## **ALLEGATO N. 2**

**Area compresa all'interno degli ambiti di urbanizzazione consolidata di cui alla L.R.V. 14/2017.**

**SECONDO IL P.R.G. : Sottozona C2 di Espansione P.S. N.5 Parco del Lusenzo, Sottoprogetto n.2 – Ghezzi.**

RECINZIONE ESISTENTE  
AREA DA STALCIARE  
DAL PIANO.

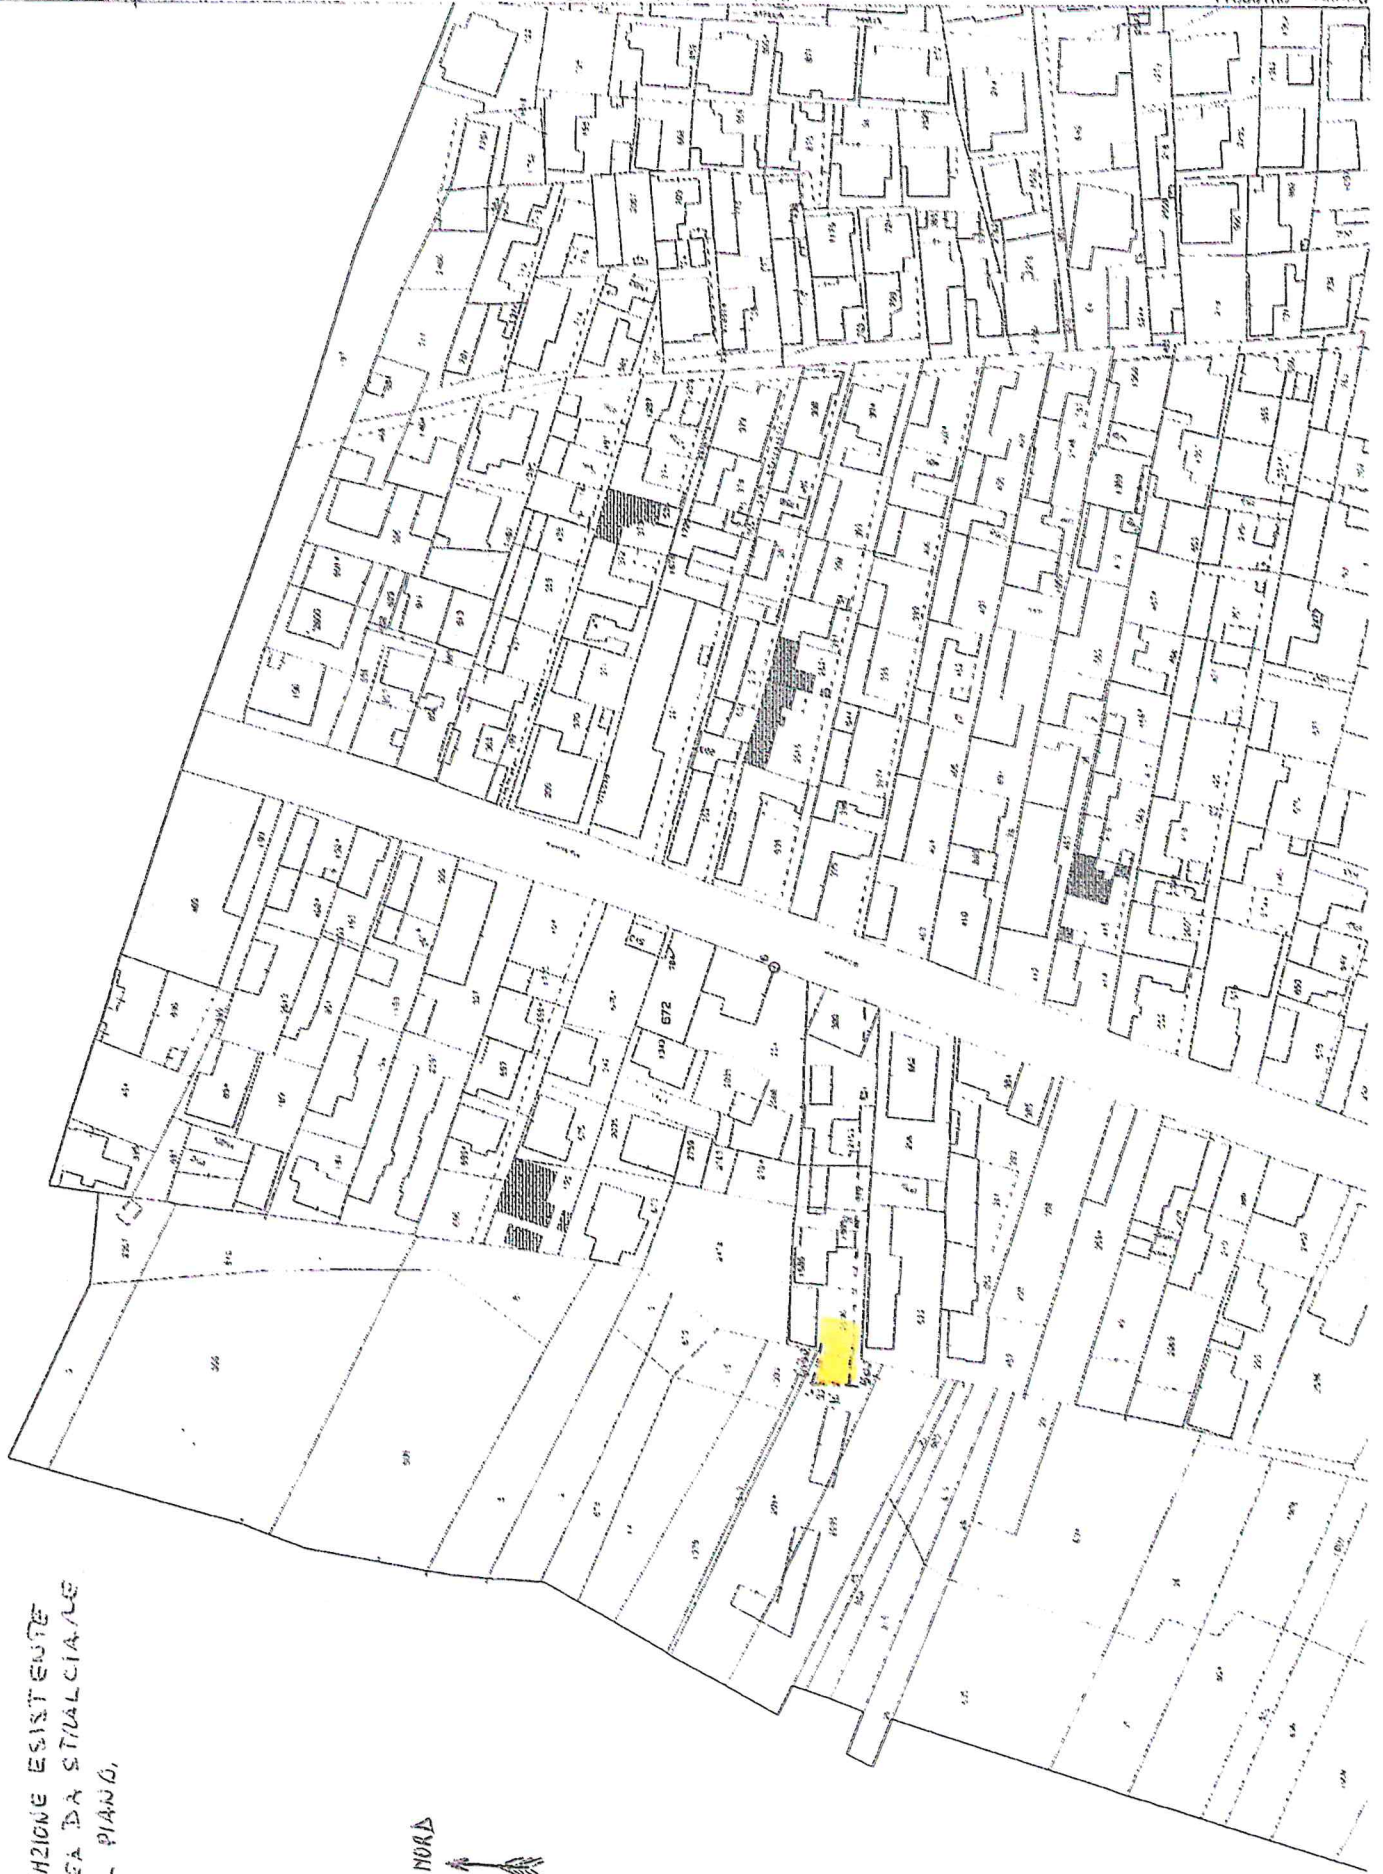
Viene evidenziato che nel progetto di piano non si è tenuto conto della situazione di fatto prevedendo in parte del mappale n. 2094 un'isola ecologica che non permette l'accesso all'edificio presente nel mappale n.2590. La perimetrazione di piano deve tenere conto degli edifici esistenti e delle recinzioni esistenti che sono tutte a quota molto più alta dello stesso. Detto ciò si chiede venga inserita nel piano una norma che permetta, in fase di pianificazione dei vari stralci, di aggiustare questi piccoli assestamenti, essi possono essere sistemati solo con un attenta verifica di dettaglio. Si deve pertanto tenere conto della situazione consolidata e le aree recintate devono essere stralciate dal piano dei Ghezzi. È comunque necessario il sopralluogo del progettista per verificare e procedere allo stralcio.

Tale richiesta trova accoglimento per i contenuti molto precisi della parte dell'osservazione inerente lo spostamento dell'isola ecologica. In ogni caso in sede di permesso di costruzione delle opere di urbanizzazione verrà verificata ogni eventuale incongruenza. Non accoglibile la parte generica e carente di precisazioni.

OSSERVAZIONE N.11

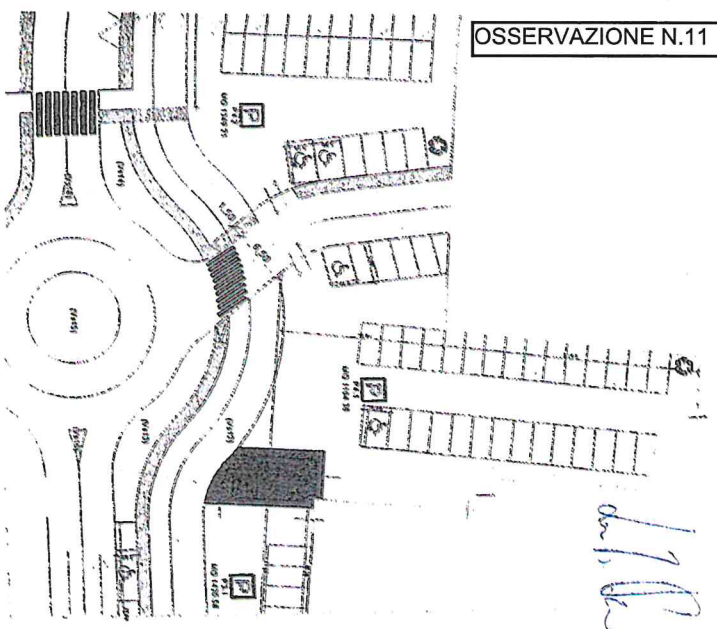
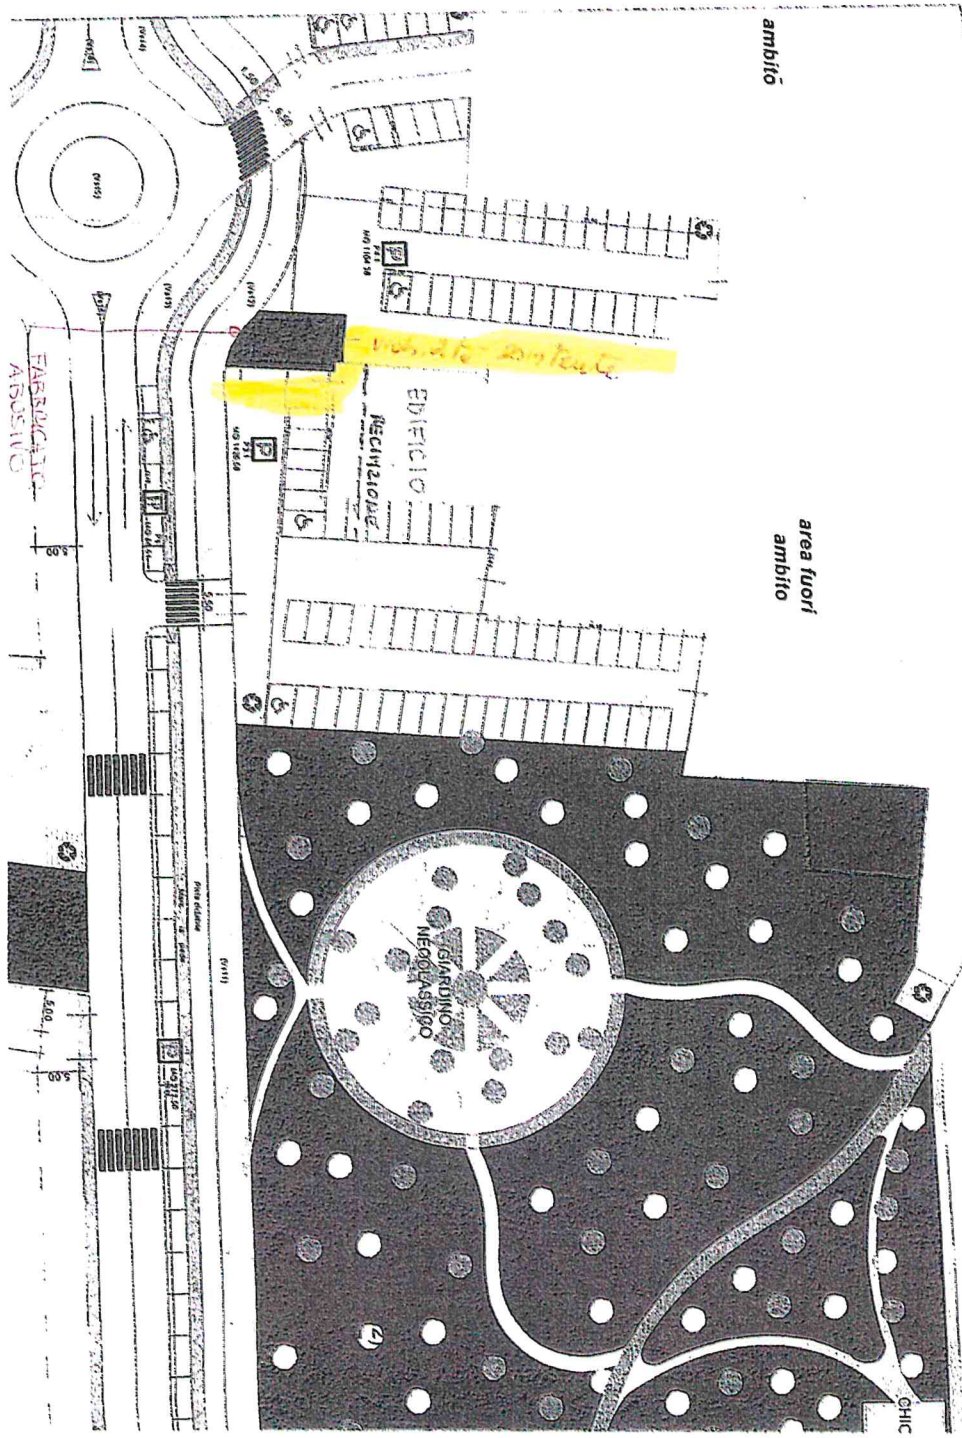
Viene sottolineato che il lotto di proprietà, fuori ambito, è attualmente servito da strada privata distinta catastalmente al foglio 37 mapp. 146 a fondo cieco. Nella proposta di piano tale strada non viene mantenuta negando così di fatto l'accesso agli edifici esistenti. Nelle zone di accesso vengono indicati alcuni parcheggi, il recinto del fabbricato identificato con il mappale n.110 viene spostato verso est e per finire viene mantenuto un manufatto abusivo. Detto ciò si chiede di correggere il disegno riportando il recinto della casa al mappale n.110 nella posizione reale al fine di mantenere la viabilità di accesso esistente suggerendo di eliminare il fabbricato abusivo non indicandolo come fuori ambito.

Tale richiesta trova accoglimento con una nuova ripermetrazione. Si ritiene di verificare la legittimità del manufatto ritenuto abusivo.

OSSERVAZIONE N.12

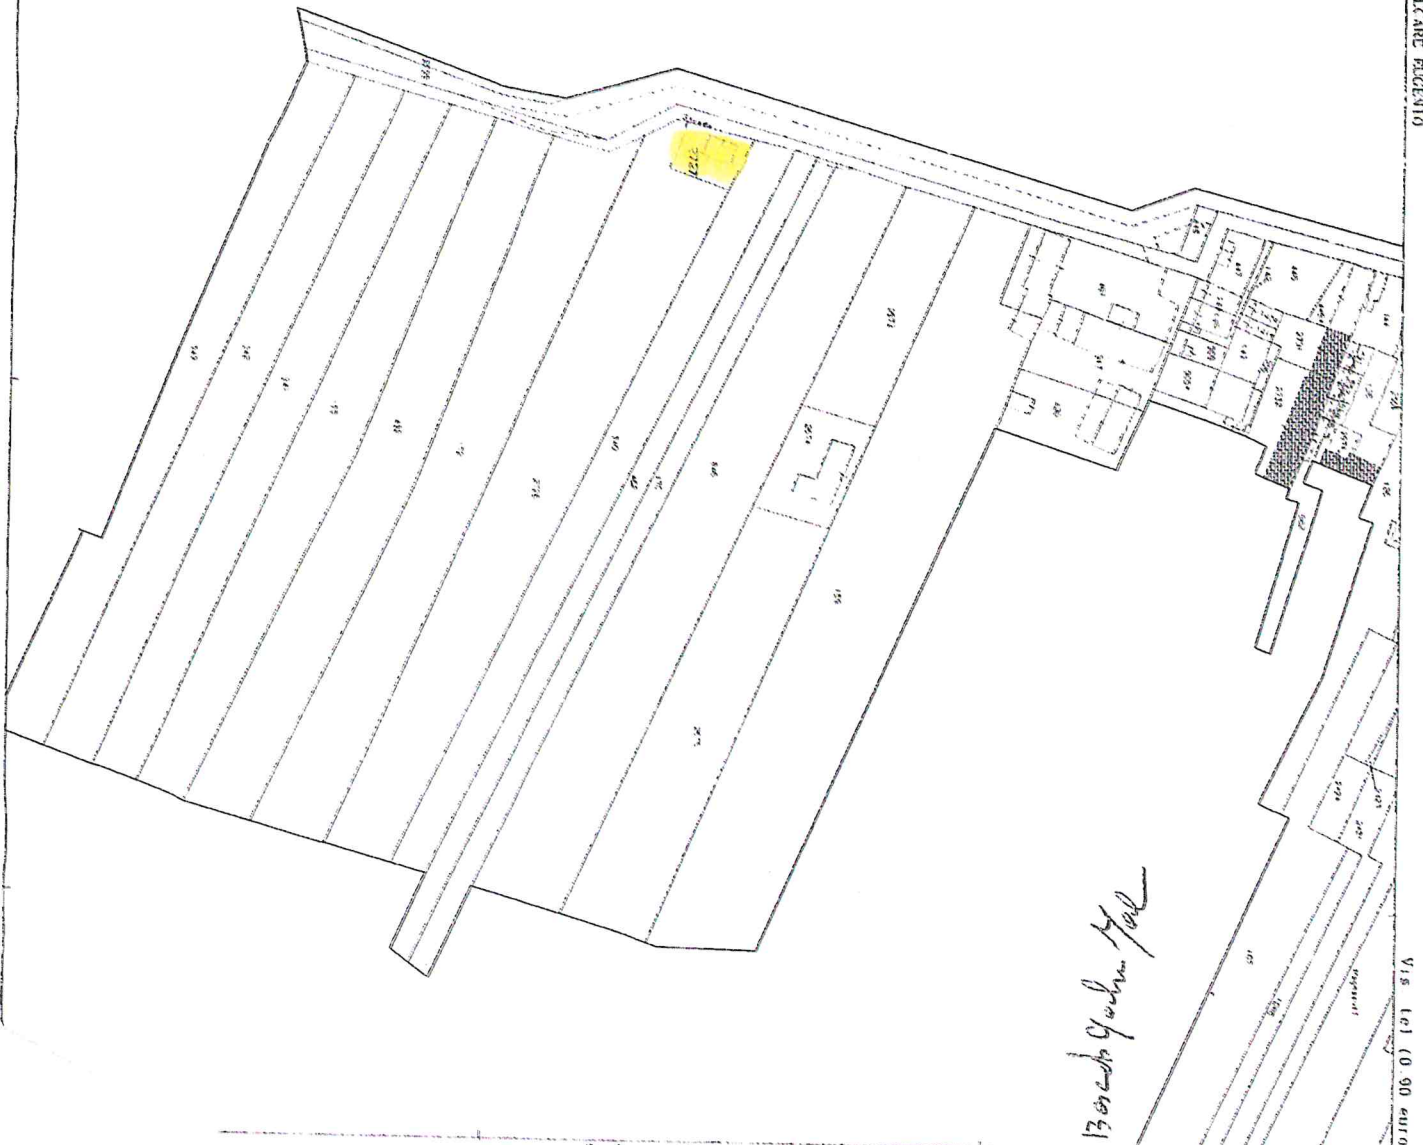
La ditta chiede di mantenere il magazzino di cui al foglio n.37 mappale n.2727 nella zona verde e di prevedere al suo posto la possibilità di insediarvi un chiosco.

Tale richiesta non può essere accolta in quanto tale magazzino risulta esistente con destinazione orticola e lo stesso a tutt'oggi appare piuttosto vetusto. Il tema verrà trattato successivamente con la progettazione del verde.

ESTRATTO PLANIMETRIA PUA  
CON SOVRAPPONIZIONE LOTTE/PAU  
TIOZZO PIZZOLI Luigi

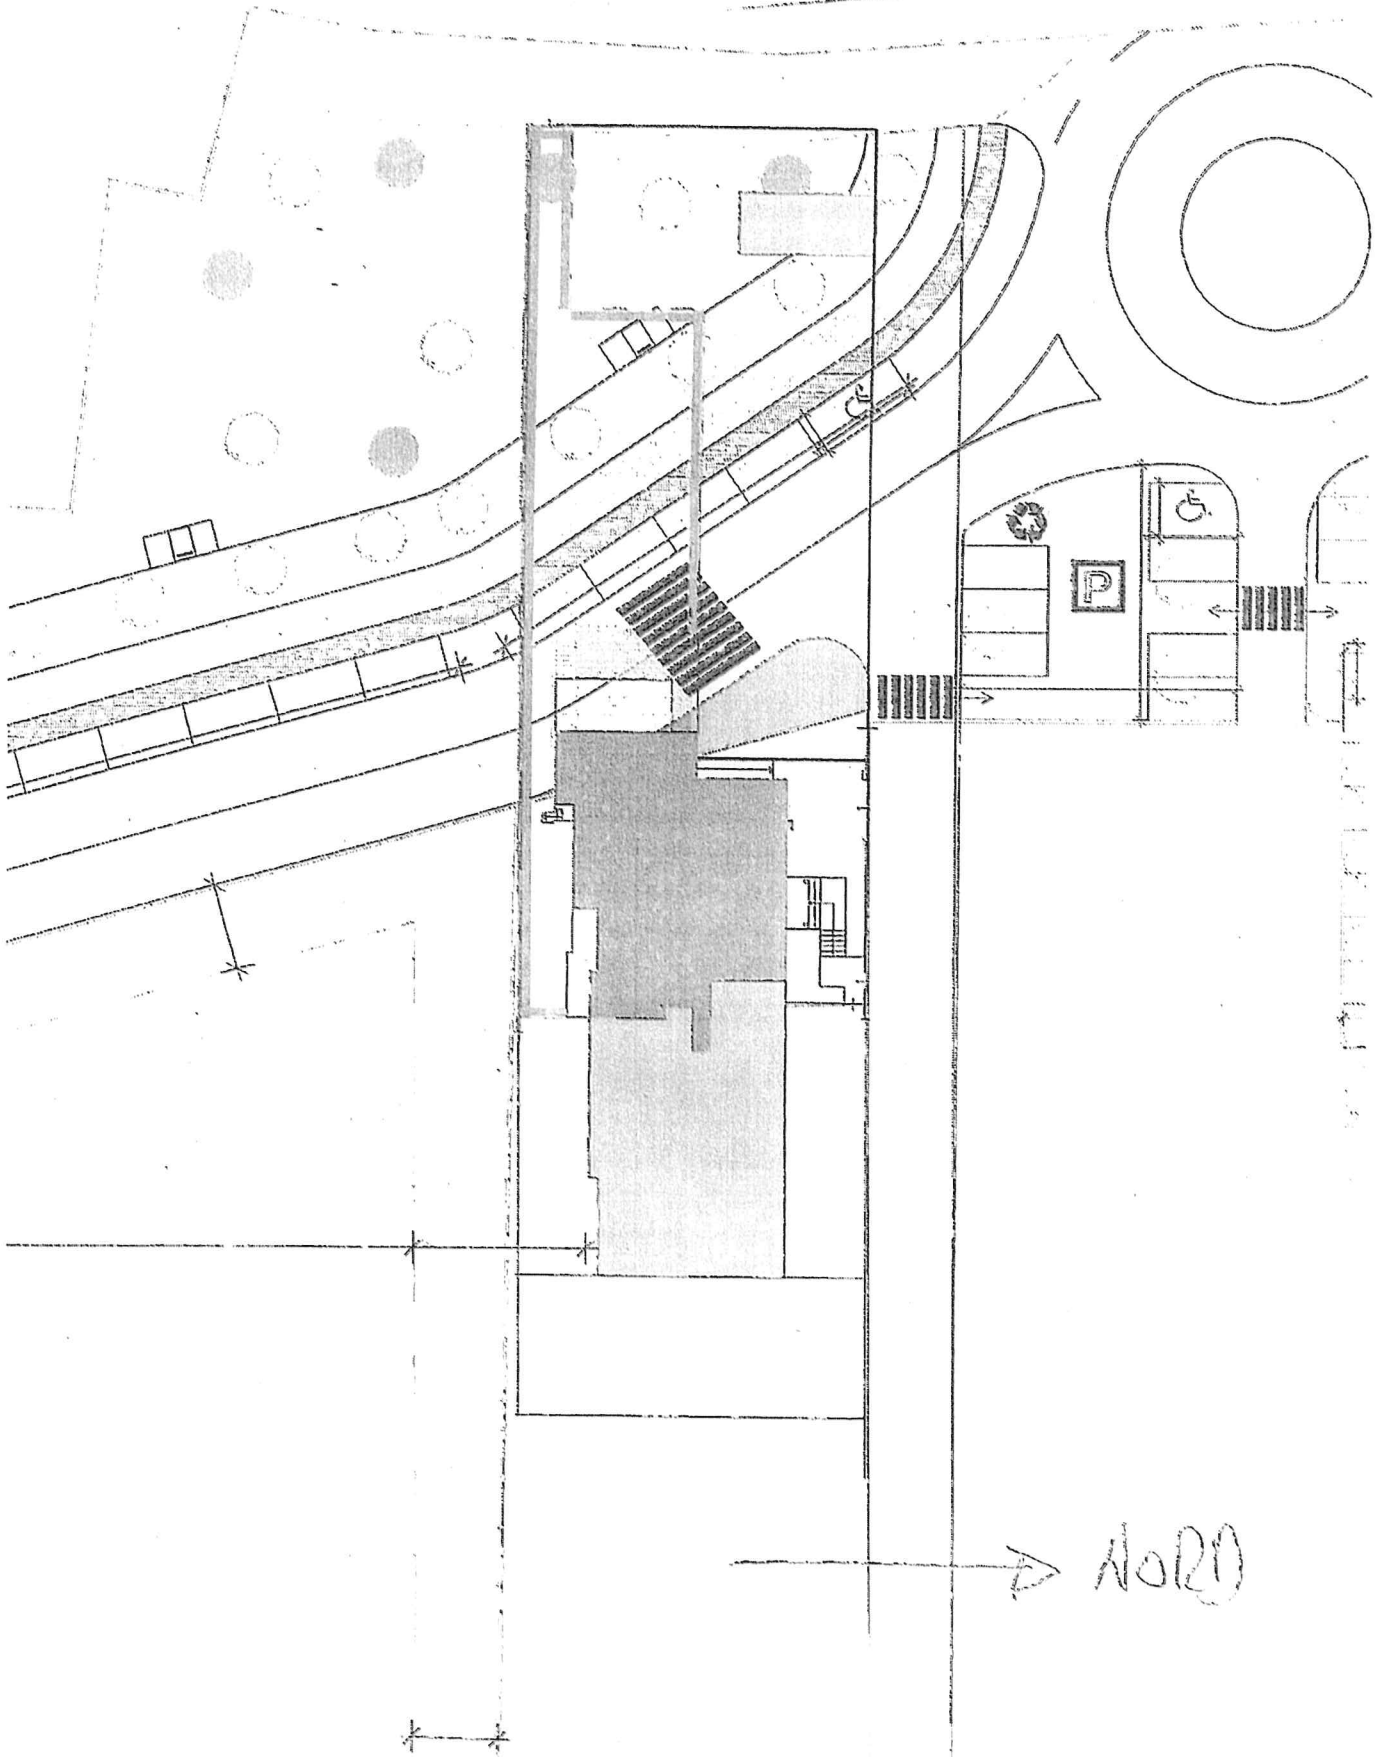
La ditta si **oppone** all'adozione del P.P. in quanto la strada di progetto principale nella parte nord , in prossimità della rotatoria, non solo interessa quasi totalmente la proprietà scoperta di pertinenza ma, peggio ancora, si sovrappone per una porzione importante alla parte ovest del fabbricato medesimo. Detto ciò si invita a provvedere tempestivamente al diniego/ritiro/revisione di progetto, avvisando fin d'ora che in caso di inerzia o mancato accoglimento della presente opposizione si adirà per via giudiziale. Oltre a tutto fa anche opposizione alla viabilità della zona di quartiere nord, che implica un abnorme carico veicolare su strade esistenti, inadatte a sopportare l'aumento dei flussi di traffico generati dai nuovi insediamenti edificabili, posto che dette strade sono senza marciapiedi e a quanto si vede non sono previsti marciapiedi neanche dal progetto.

Tale richiesta è parzialmente accolta per quanto la nuova viabilità consenta di allontanarsi dalla proprietà.

ESTRATTO DI MAPPA FG. 26 (Sv. E - fg. 88) MAP. 2101/parte

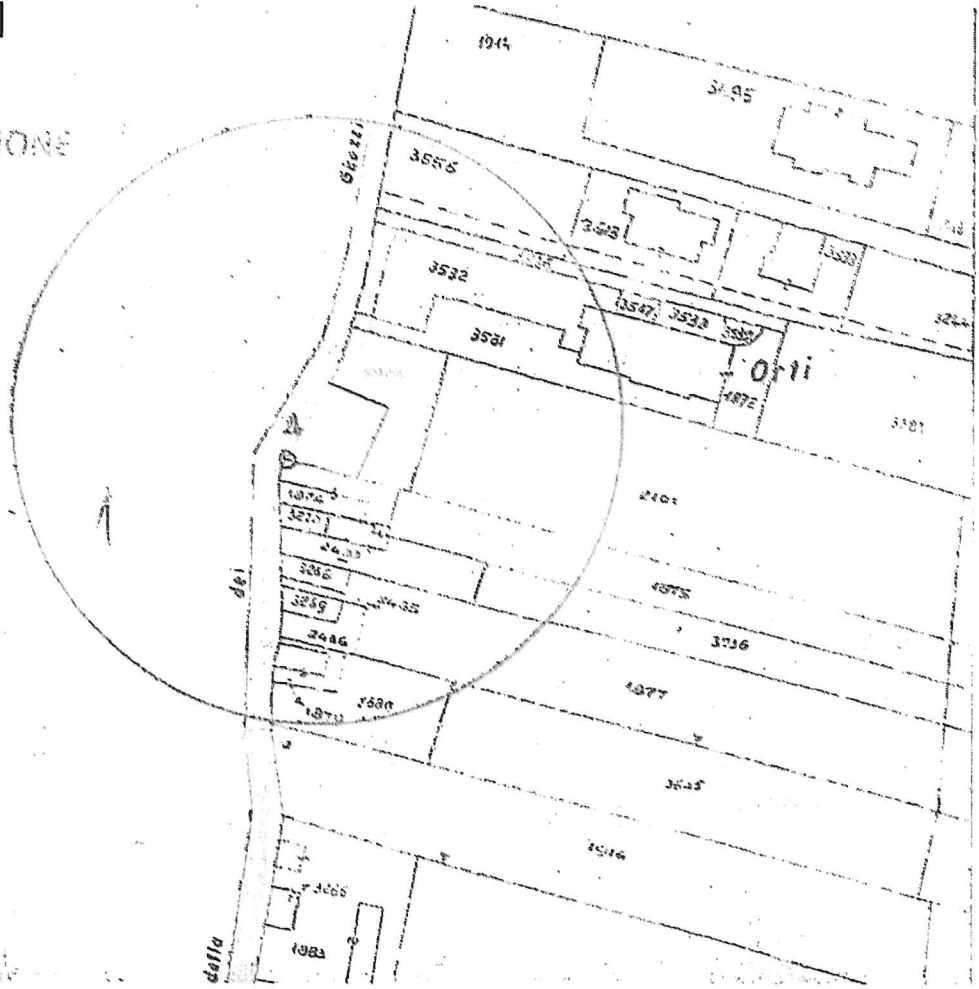
La ditta chiede la modifica del perimetro nella parte Ovest della particella 2101/parte di circa 500 mq. compreso il sedime del fabbricato esistente che è pertinenza privata ed esclusiva dello stesso, come da planimetrie di estratto di mappa ed estratto del P.P. allegate ed identificanti il lotto di pertinenza con delimitazioni in linea verde.

Tale richiesta è parzialmente accolta per quanto la nuova viabilità consenta di allontanarsi dalla proprietà.
